Проект ДБН (пункт розділу)	Пропозиції	Обґрунтування
<p>ДБН Б.2.2-Х:201Х «Планування і забудова територій»</p> <p>п. 6.1.21 Між довгими сторонами житлових будинків заввишки 2-3 поверхи слід приймати відстані (побутові розриви) не менше 15 м, заввишки 4 поверхи і вище – 20 м, між довгими сторонами і торцями з вікнами із житлових кімнат цих будинків – не менше 15 м, а для односекційних житлових будинків 9 поверхів та вище з урахуванням розрахункової величини зон обвалення будівель у разі їх руйнування. В умовах реконструкції існуючої історичної забудови, зазначені відстані (побутові розриви) слід приймати із умов збереження характеру історичного розпланування.</p>	<p>п. 6.1.21 <i>Відстані між будинками повинні задовольняти пожежні та інсоляційні вимоги.</i> Між довгими сторонами фасадами з вікнами із житлових кімнат житлових будинків заввишки 2-3 поверхи (без урахування мансардного поверху в якому вікна з житлових кімнат влаштовані в похилих конструкціях даху) слід приймати відстані (побутові розриви) не менше 15 м, заввишки 4 поверхи і вище – 20 м, між довгими сторонами і торцями з вікнами із житлових кімнат цих будинків – не менше 15 м. Ці відстані можуть бути зменшені при дотриманн

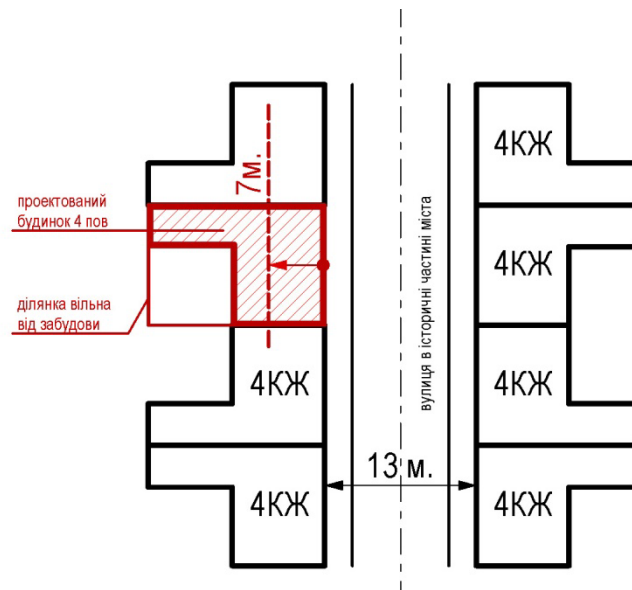
1. Побутовий розрив між 4поверховими житловими будинками в історичній частині міста. Відмова видачі МУО через недотримання побутового розриву 20м.

Питання: яка зі сторін проєктованого будинку є «довгою» ?
